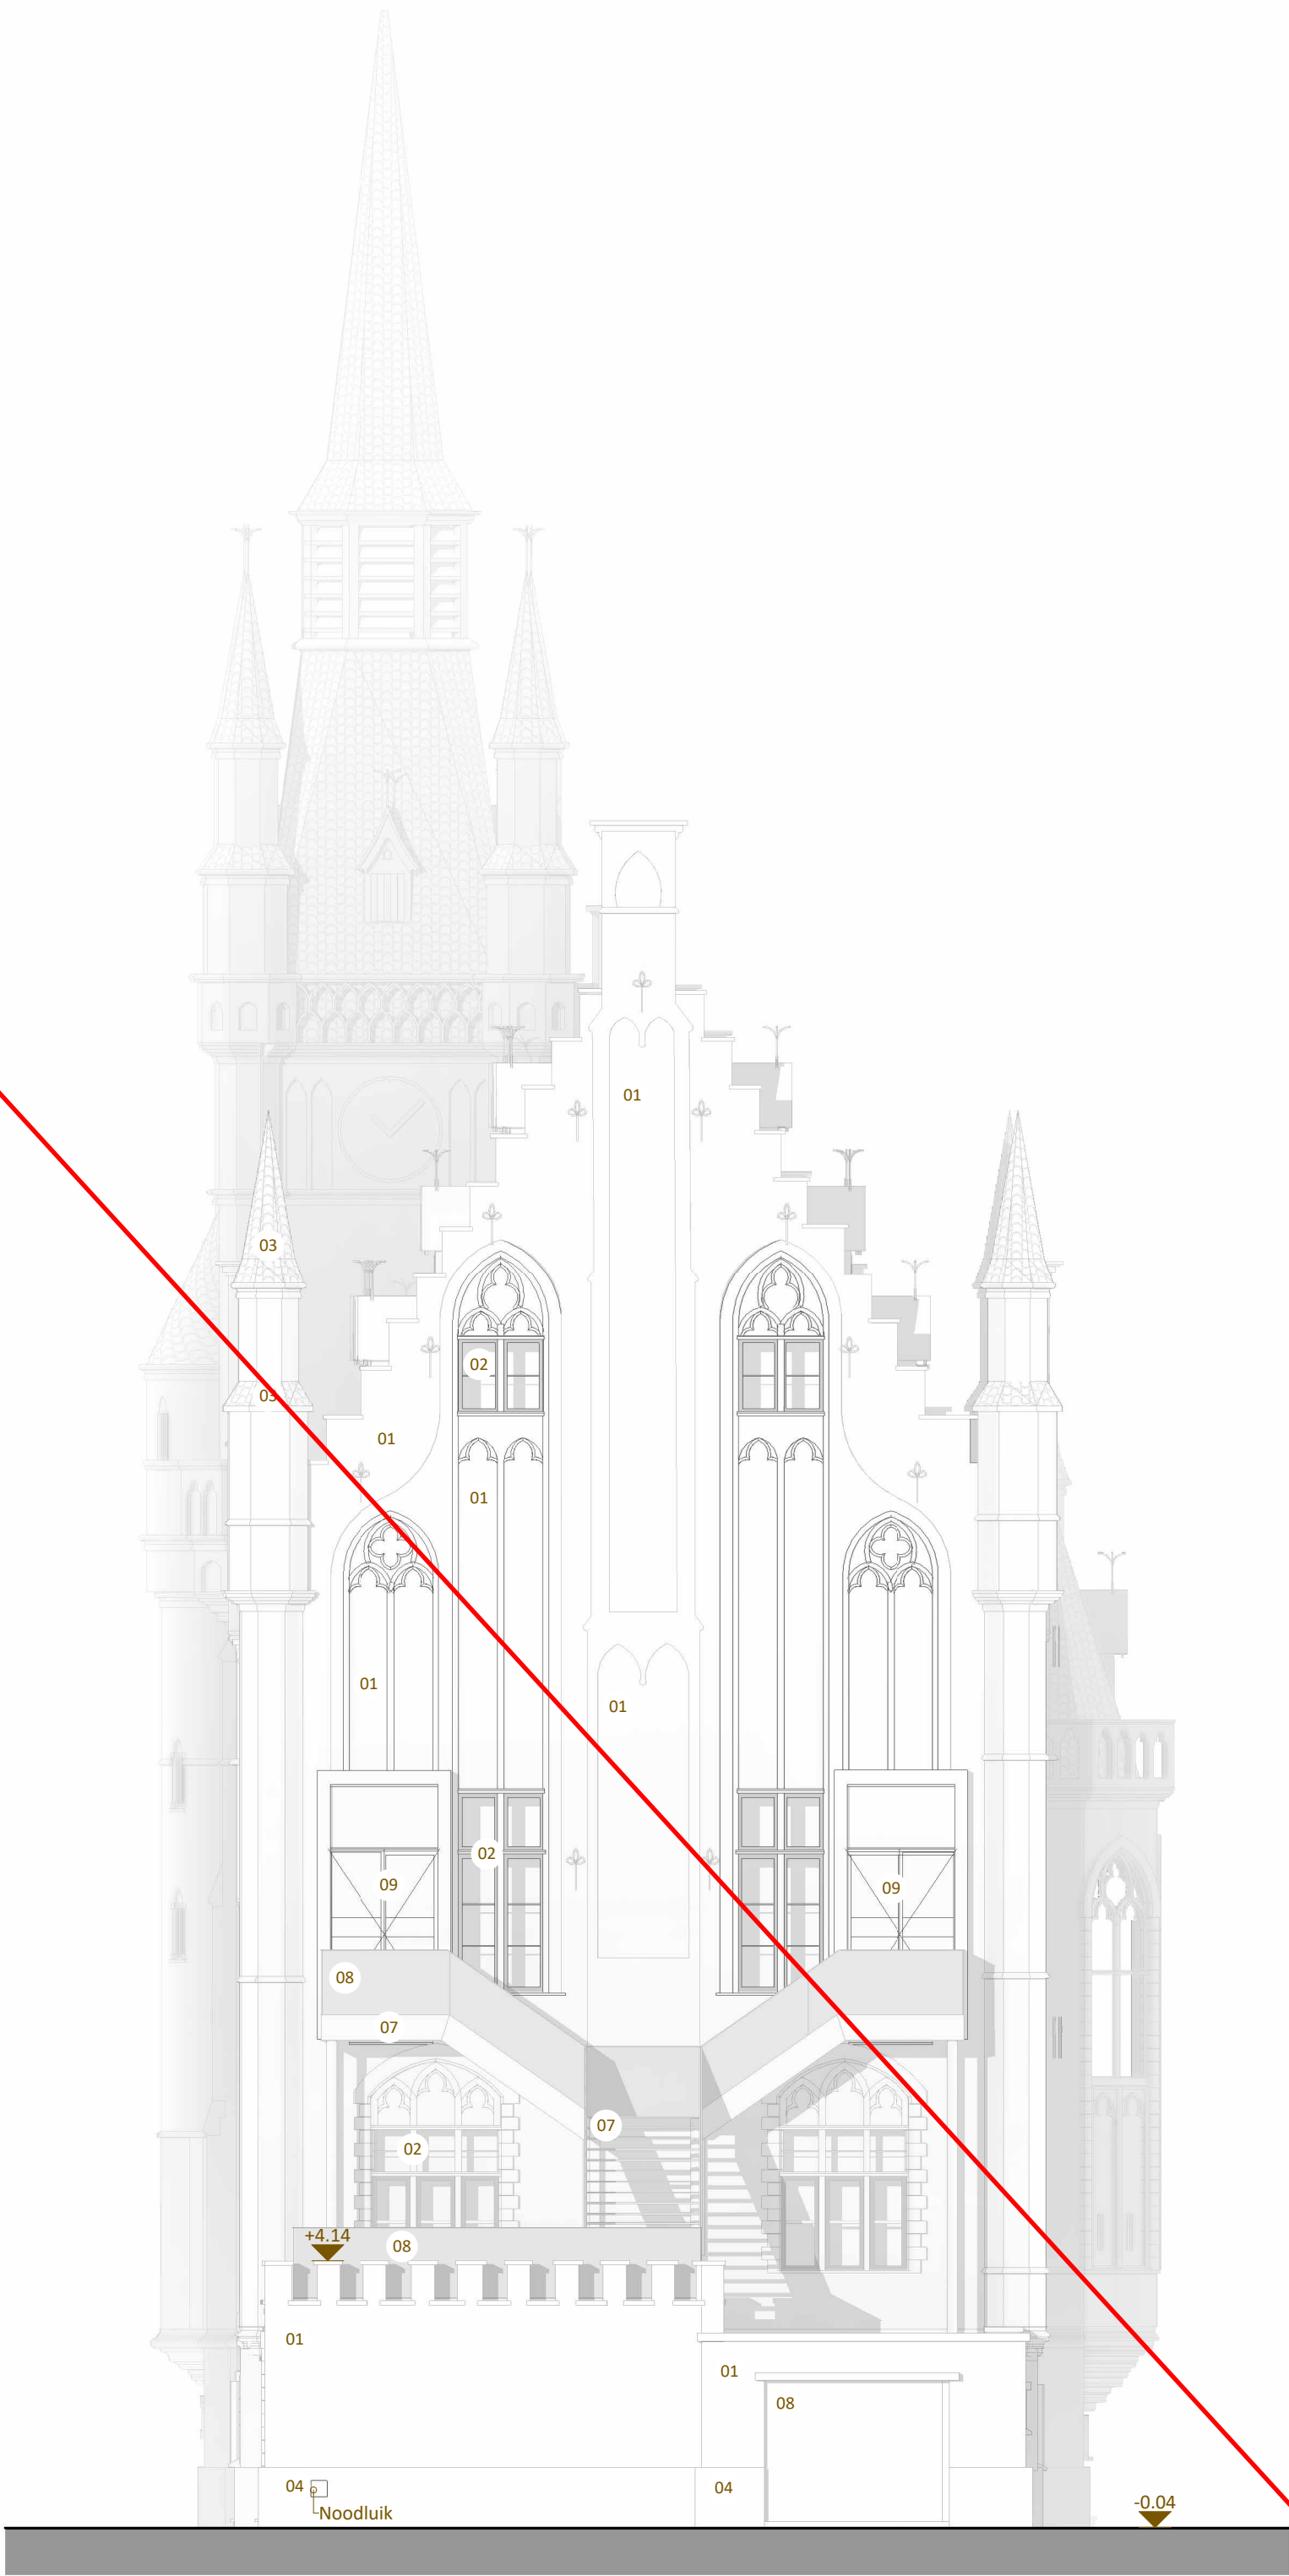
Gevelaanzicht BA_ N_05_Noordoost met buitenomkasting/kader ter hoogte van de nieuwe deuropeningen is niet aanvaardbaar vanuit erfgoedbehoud.

ZIE BIJZONDERE VOORWAARDE(N)
